BOLETIN DE SERVICIO

MODIFICACIONES EN LA BOTELLA DE REBOSE EN LOS MOTORES ROTAX® TIPO 912 AND 914 (SERIES)

SB-912-039

SB-914-025

(ver fig. 1)

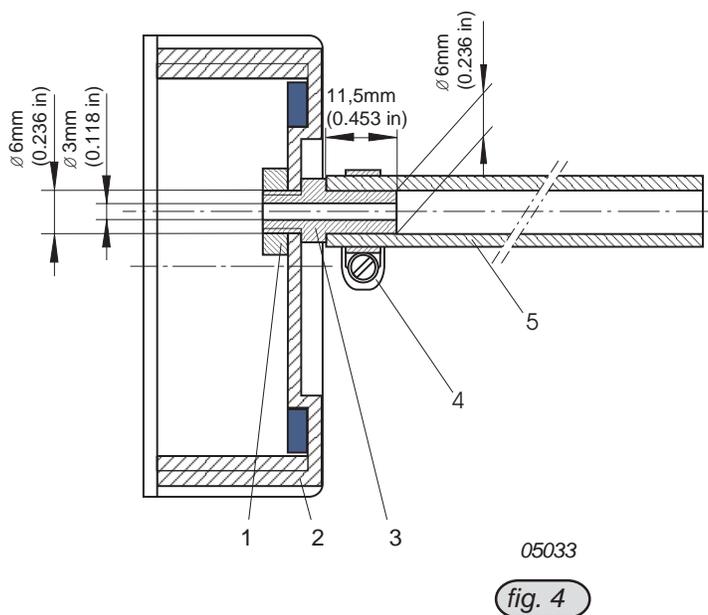
- Taladre el agujero existente de un diametro de 1 mm (0,04 in.) a 6mm (0,236 in.)
- Vuelva a colocar el tapon en la botella de rebose.

(Vea fig 2 a 5)

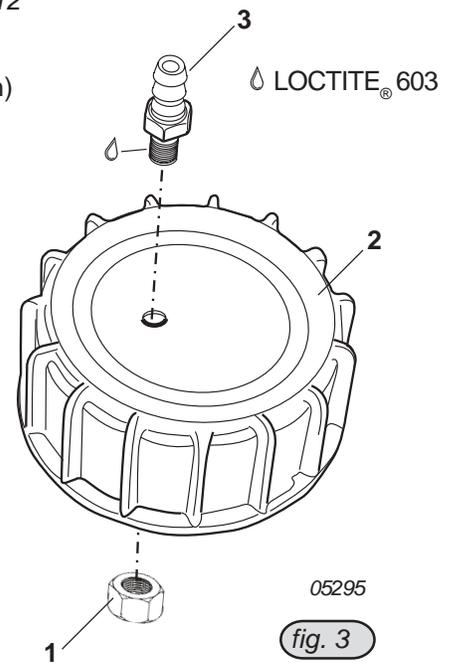
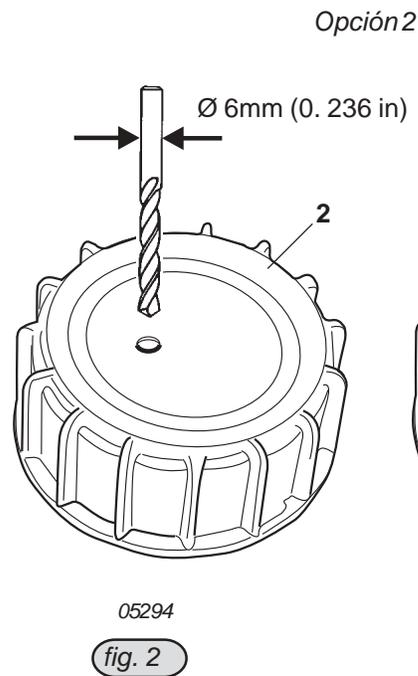
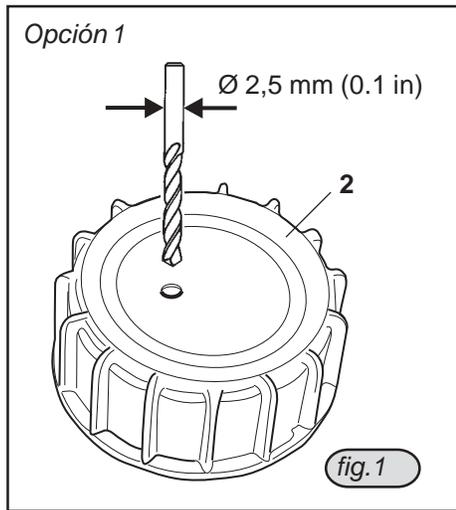
- Taladre el agujero existente de un diametro de 1 mm (0,04 in.) a 6mm (0,236 in.)
- Aplique LOCTITE 603 en la rosca de la boquilla (3)
- Inserte la boquilla (3) en el agujero de respiración
- Instale la tuerca (1) en la boquilla roscada (3). Apriete a 5 Nm (44 in lb).
- Enrosque el tapon en la botella de rebose.

- Fije la manguera con abrazaderas (4)
- Asegurese que la manguera (5) no esta retorcida. Conduzca al exterior y asegurela.
